Модель	Код модели	Год модели	Дата выпуска
CIVIC 3D	FN2	07, 08, 09, 10, 11	19-04-12
CIVIC 5D	FK2	06, 07, 08, 09, 10, 11	
CR-V	RE5, RE7	07, 08, 09, 10, 11	
JAZZ	GG6	09, 10, 11, 12

## Неисправность реле компрессора кондиционера

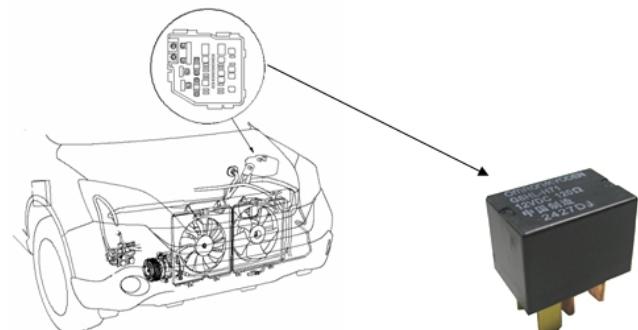
Чтобы избежать образования азотной кислоты, реле, используемое в цепи муфты компрессора кондиционера, заменено на другое, с улучшенной герметизирующей способностью, и влага в реле не попадает. Это реле производит компания Mitsuba. Предыдущее реле производства Omron больше не применяется в данном узле.

Если вы столкнулись с этой проблемой, замените неисправную деталь на

альтернативное реле Mitsuba.

<Номер детали> 39794-SDA-A05 <Номер детали> RELAY ASSY., POWER (MICRO ISO) (MITSUBA)

Для цепи муфты кондиционера  
**НЕЛЬЗЯ** использовать аналогичное реле  
от производителя Omron.
